改善箇所説明図

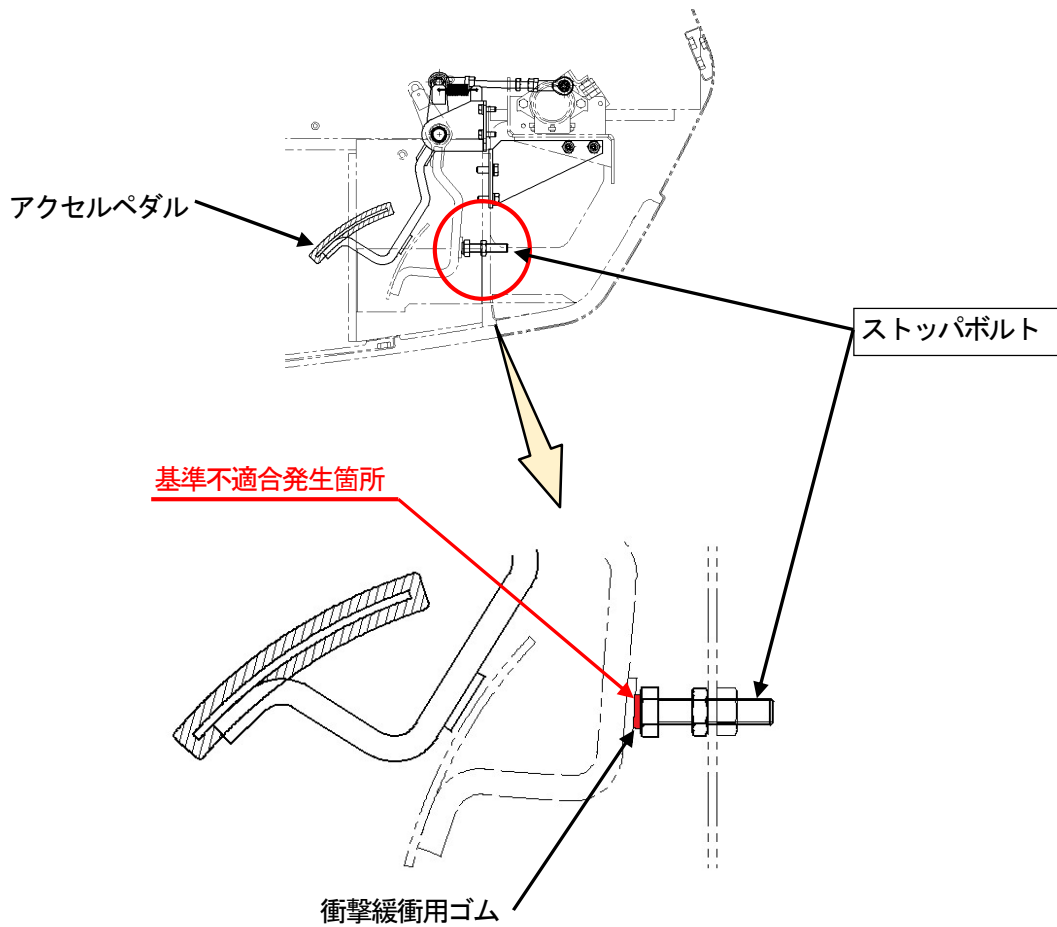
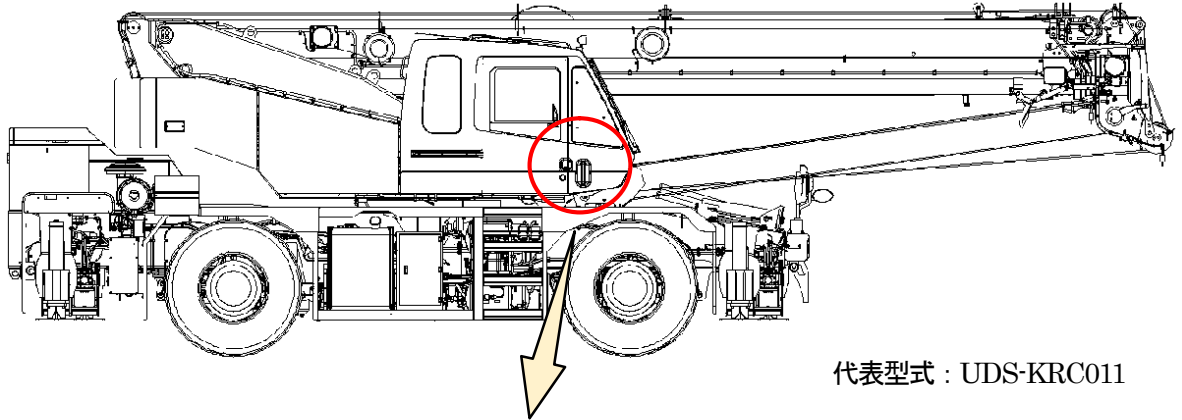
ストップパボルト先端ゴムにアクセルペダルが貼り付く。

（ホイール・クレーンのアクセルペダルにおいて、ストップパボルトの衝撃緩衝用ゴムの選定が不適切なため、加水分解により改質し、粘性を帯びるものがある。そのため、アクセルペダルを最大まで踏み込んだ場合、アクセルペダルがストップパボルトに貼り付き、アクセルペダルの戻りが遅れるおそれがある。）

全車両、ストップパボルトを対策品に交換する。

注：□ は、交換する部品を示す。
